4-2　建築外部空間設計說明

4-2-1　基地配置計畫

4-2-2　建築再利用計畫

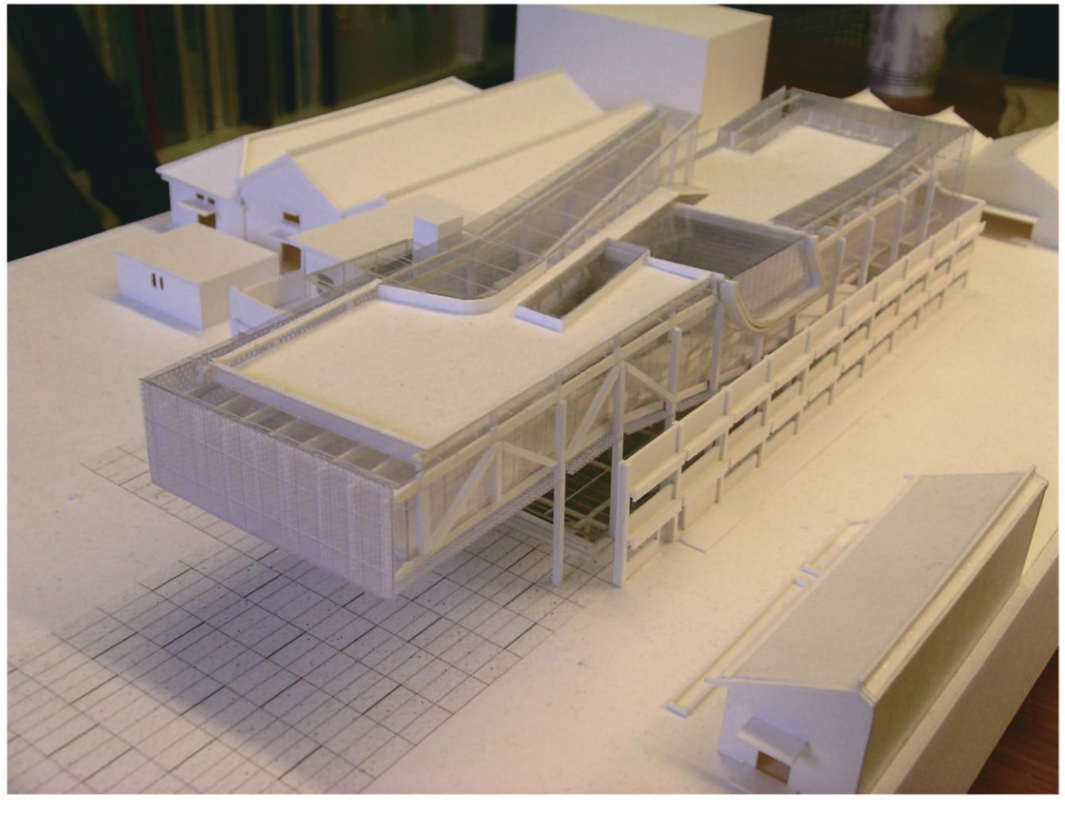
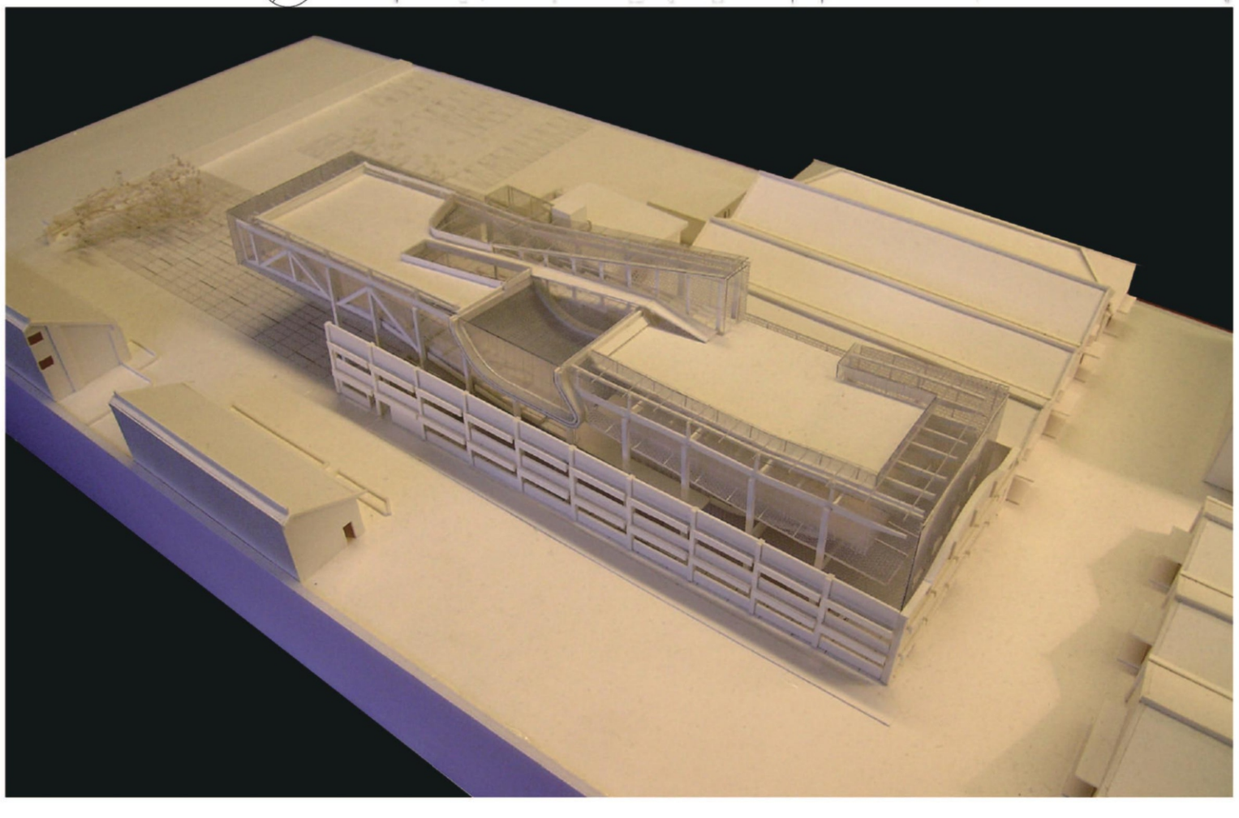
項次	變更說明
	使用管理單位及館名變更。
1	原由台中市政府辦理之台中市都市願景館，後因故統移由文化部文化資產局經營，變更為Ｒ０４多功能展演館使用。故將內容提及願景館部分變更名稱為Ｒ０４館。

剖面空間

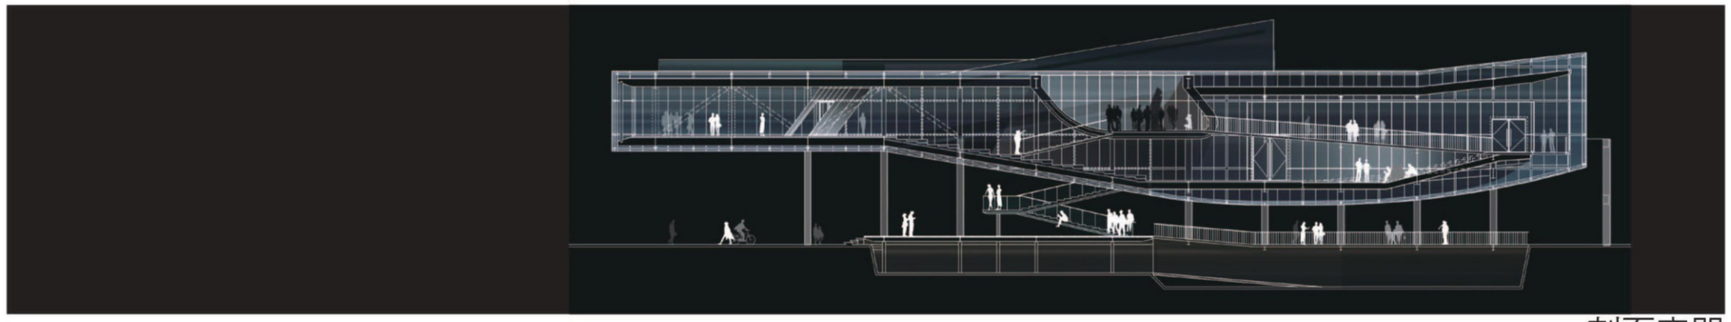
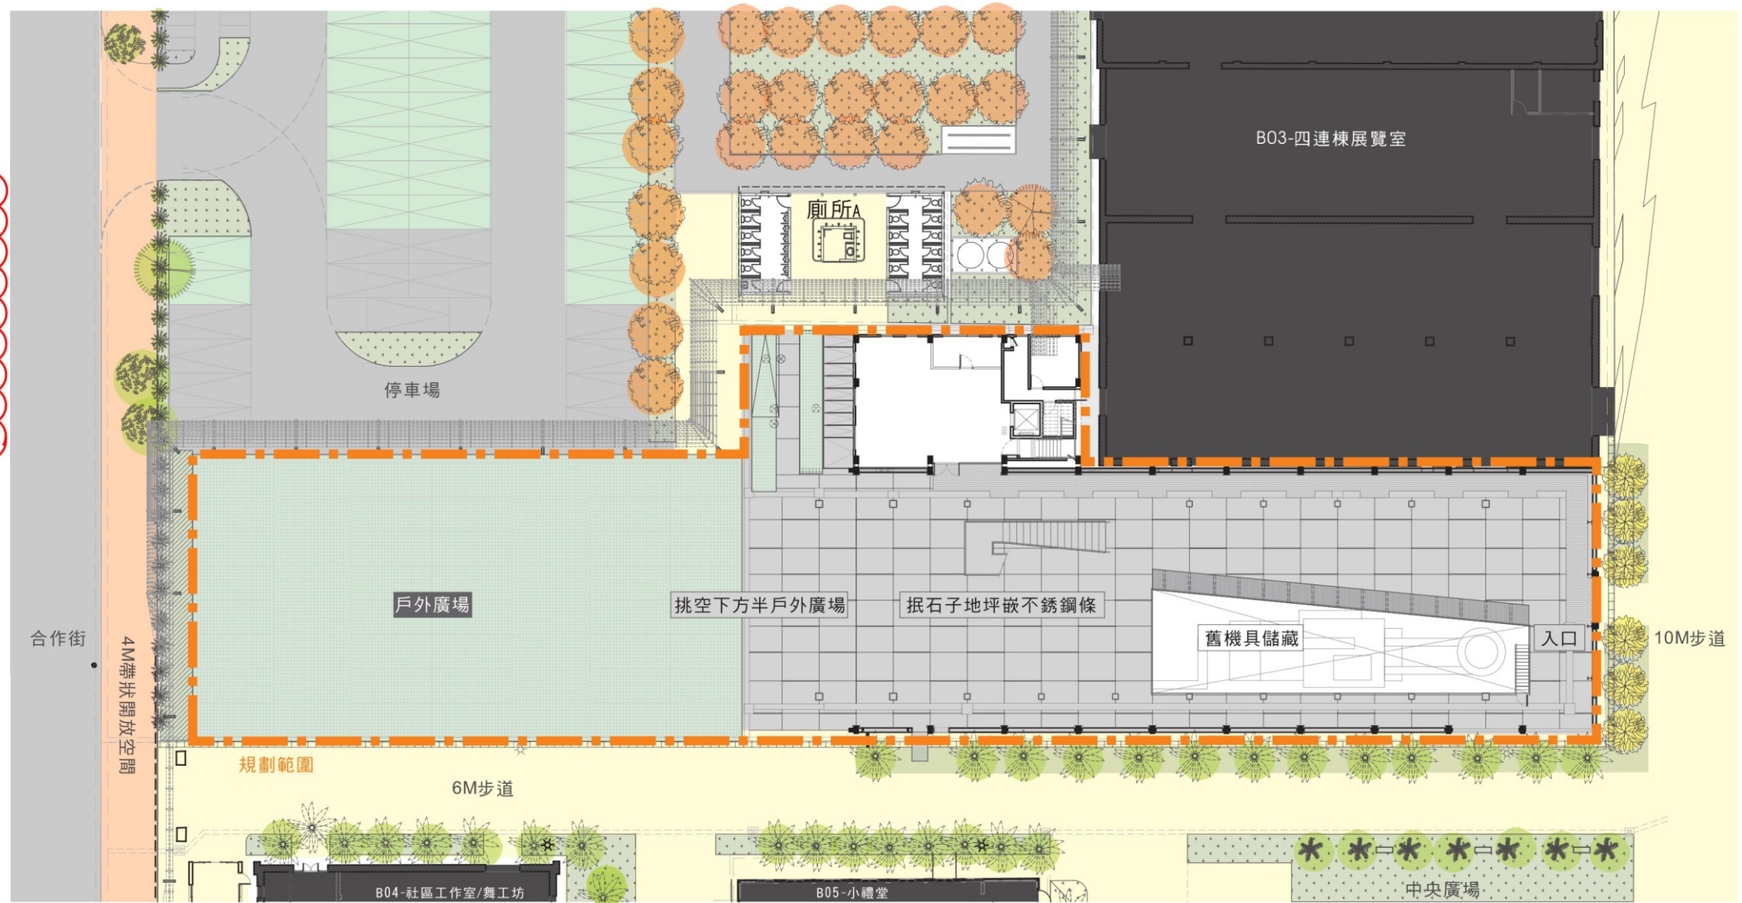
項次	變更說明
	因應使用管理單位變更，並取消「台中市全區模型」。
1	原為台中市政府辦理台中市都市願景館設計及工程發包，期間，台中市都市願景館計畫因故變更設置基地，不再繼續設置於園區內。因此，原先計畫於中庭展示之「台中市全區模型」取消，故規劃於模型上方之玻璃地坪亦取消，修改變更論述內容中提及玻璃地坪之字眼取消。
